改善箇所説明図②

燃料タンク取付け箇所の拡大断面図

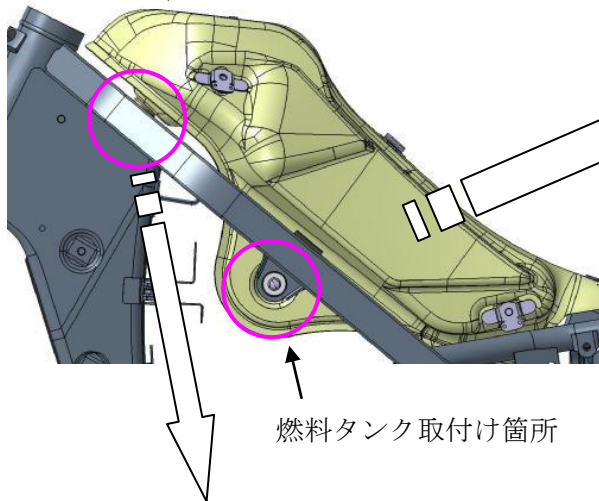
燃料タンク取付け箇所溶接部

基準不適合発生箇所

燃料タンクにおいて、取付け構造が不適切なため、燃料タンクと固定用ゴムダンパの間に隙間が生じ、防振効果が不十分となる場合がある。そのため、そのままの状態で使用を続けると、振動により燃料タンク取付け箇所溶接部に亀裂が生じ、最悪の場合、燃料が漏れるおそれがある。

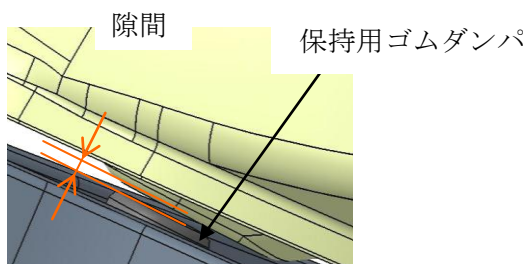
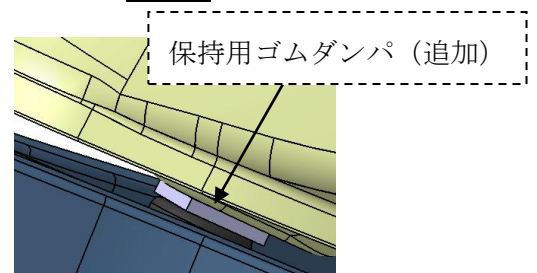
改善前

改善後

全車両、燃料タンク取付け箇所溶接部を点検し、燃料にじみまたは漏れがある場合はタンクを新品と交換する。また、全車両、タンクの固定用ゴムダンパを新品に交換するとともに、カラー、ボルトを対策品と交換する。更に、タンクの保持用ゴムダンパとタンク底板との隙間を点検し、隙間に応じた保持用ゴムダンパをタンク底板に追加して貼り付ける。
